Informe Consolidado de Solicitud de Aclaraciones, Rectificaciones y/o Ampliaciones al Estudio de Impacto Ambiental del Proyecto "Modificación Proyecto Mina Los Colorados: Ajustes y Continuidad Operacional"

Nombre del Titular : Compañía Minera del Pacífico S.A.
Nombre del Representante Legal : Stephanie Soledad Wilhelm Núñez
Dirección : Pedro Pablo Muñoz N° 675, La Serena

El presente Informe Consolidado de Solicitud de Aclaraciones, Rectificaciones o Ampliaciones al Estudio de Impacto Ambiental del proyecto “Modificación Proyecto Mina Los Colorados: Ajustes y Continuidad Operacional”, contiene las observaciones generadas en virtud de la revisión de la Adenda.

Fuente: Imagen N°1, Of. ORD. N°173, de 28 de febrero de 2025 de DGA, Región de Atacama.

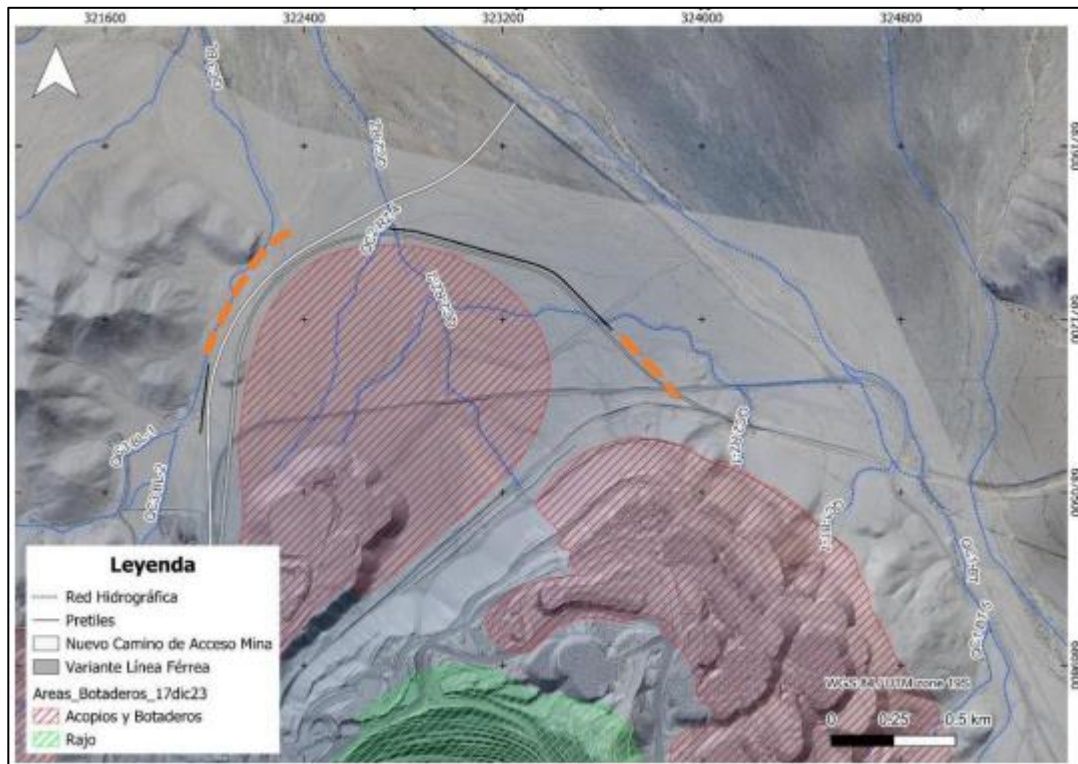
6.12.1. Conforme a los antecedentes presentados en el Anexo 13.10 “PAS N°155” y Anexo 13.12.1 “PAS N°157 - Canales” del EIA, y la información cartográfica del Proyecto, a fin de evitar perjuicios y daños en la salud de la población y sistemas de vida y costumbres de grupos Humanos (SVCGH) circundantes al Proyecto, así como un perjuicio en la infraestructura proyectada, se solicita al Proponente que las obras de defensa fluvial identificadas como “Canales de contorno”, sean rediseñadas considerando que estas se extiendan continuamente hasta cubrir la totalidad de las obras mineras que estén cercanas y afectas al área de inundación de los cauces definidos por el Proponente, formando un sólo canal de contorno, considerando como punto de partida la quebrada identificada

6.12.2. Se informa al Proponente que el acopio de los materiales a utilizar para la construcción de las obras hidráulicas que forman parte de los PAS 155, PAS 156 y PAS 157 presentados, además de los baños químicos, acopio de residuos peligrosos, no peligrosos y domésticos y cualquier otra obra, no podrán bajo ninguna circunstancia disponerse en área de cauces naturales o en los sectores circundantes a ellos.
